Z á v a z n é s t a n o v i s k o

**budova Krajského úřadu Jihomoravského kraje – obnova uliční fasády a venkovního schodiště
- dokumentace pro stavební povolení**

Podkladem tohoto závazného stanoviska je výkres D.1.1 Architektonicko stavební řešení č. 301 – pohledy, řezy (04/2018, Atelier 99 s.r.o.), potvrzený OPP MMB.

Pohledy, řezy

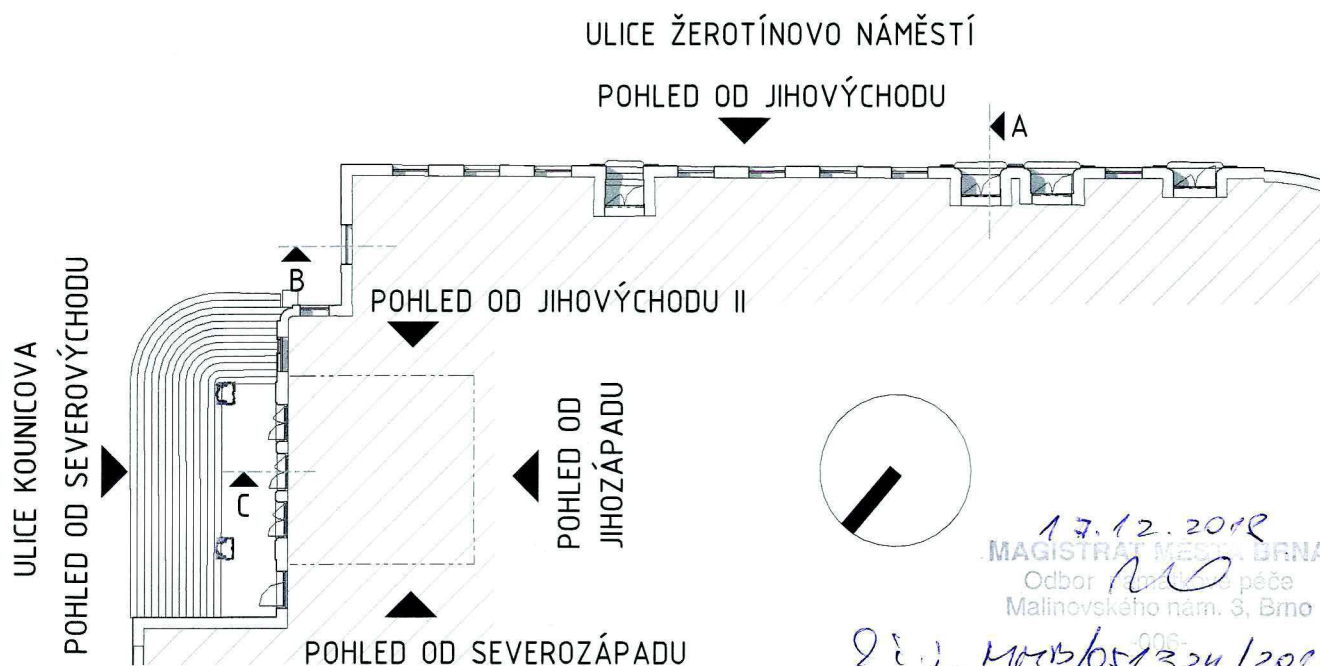
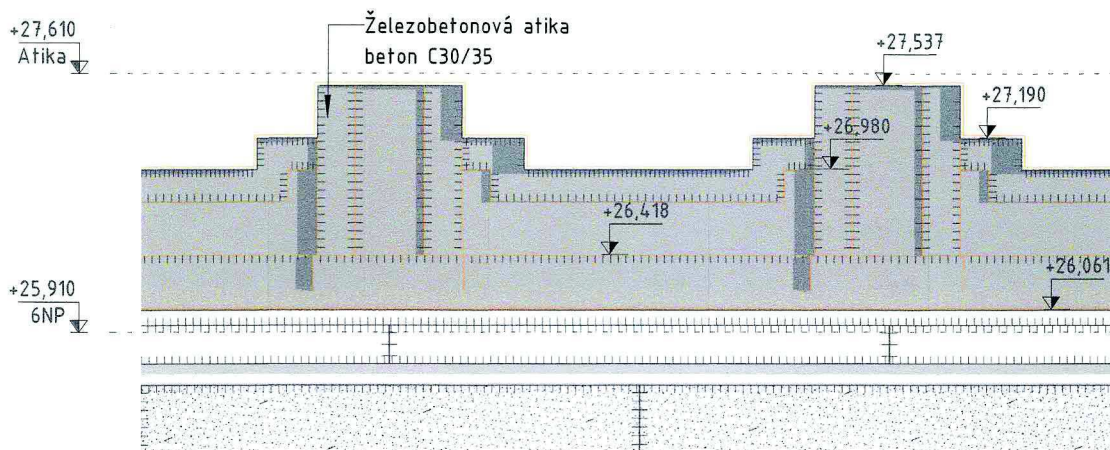
6. Konkretizován bude návrh obnovy, tj. detaily, zejména způsob opravy stavebních prvků a konstrukcí určených jako havarijní (jedná se o tvarovou kopii atiky, balkonu, atd. Stejně tak bude v návaznosti na požadavky NPÚ ÚOP v Brně dořešena oprava soklové partie v rámci navrhovaných sanačních opatření. Detailní řešení klempířských prvků bude z hlediska tvarového a materiálového provedení projednáno na NPÚ ÚOP v Brně a předloženo OPP MMB k výslednému posouzení pro realizaci.

- nová atika bude provedena jako přesná rozměrová kopie, konstrukce atiky bude z jednoho materiálu.
- před zahájením stavebních prací zajistí investor důkladné zaměření detailů, hloubek a profilací architektonických detailů před jejich případným odstraňováním, aby bylo možno provést tvarově a hmotově shodnou rekonstrukci a dále kompletní, detailně zpracovanou fotodokumentaci stávajících fasád včetně plastické výzdoby, přičemž zaměření a fotodokumentace bude jedním z výchozích podkladů pro adekvátní obnovu průčelí; obecně lze konstatovat, že dojde k odstranění stávajících nesoudržných a druhotně provedených (tj. novodobých) omítkových vrstev a nátěrů a jejich doplnění omítkami stejné materiálové skladby, struktury a barevnosti, a to v původním tvaru a modelaci dle dochovaného originálu včetně technologického provedení příslušných plastických detailů a plasticky či hladce utvářených ploch. Před realizací tvrdých omítek na průčelích budou na fasádě vyneseny nejprve vzorky v požadovaných vlastnostech (odstín, struktura, materialita), vycházející z výsledků průzkumů (receptury omítkových směsí jsou připravovány) a z architektonicko-urbanistického kontextu. Vzorky budou posouzeny a odsouhlaseny zástupci památkové péče.

- balkon nad vstupem, jehož stav byl posouzen jako havarijní, bude nahrazen přesnou tvarovou kopií. Povrchy, s výjimkou nášlapné vrstvy podlahy balkonu, pak také budou kopií původních omítek v materiálové skladbě a struktuře povrchů.
